Notification officielle de rappel : U.S. Federal Boat Safety Act

Éventuel acheminement incorrect causant un pincement ou une usure par frottement des fils du faisceau de moteur 3.0 MPI

Modèles couverts	Numéros de série
Modèles 3.0 MPI	1A072812-1A650359

Acheminement incorrect du faisceau – derrière le support.

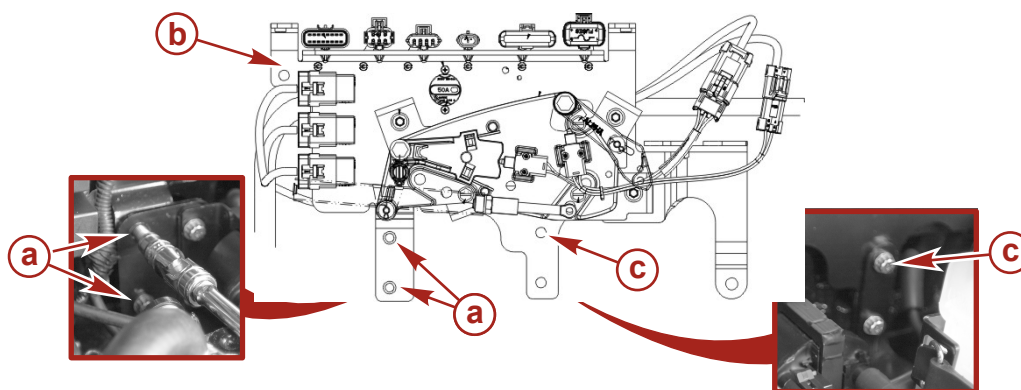
2. Inspecter le faisceau au-dessous de la plaque d'inversion de marche à la recherche de tout acheminement incorrect.

3. Si le faisceau est acheminé incorrectement et pincé derrière le support de montage du plateau d'inversion de marche, desserrer les vis du support de montage identifiées ci-dessous.

Exemple d'isolation endommagée et de fils dénudés

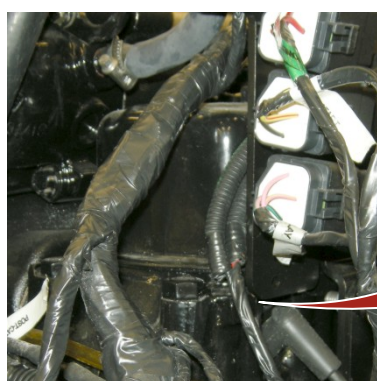
7. Si le faisceau a été pincé et l'isolation est endommagée ou révèle des fils de cuivre dénudés :

- a. Remplacer l'entier faisceau de fils du moteur. Passer commande du numéro de pièce indiquée dans la rubrique **Pièces de rechange**.
 - b. Acheminer le faisceau de fils selon l'acheminement du faisceau illustré à l'étape 8.
8. Si un faisceau ne présente aucun signe de dommages, empêcher tout dommage ultérieur en s'assurant que le faisceau n'est pas acheminé derrière le support où il pourrait être pincé ou s'user par frottement à travers son isolation.
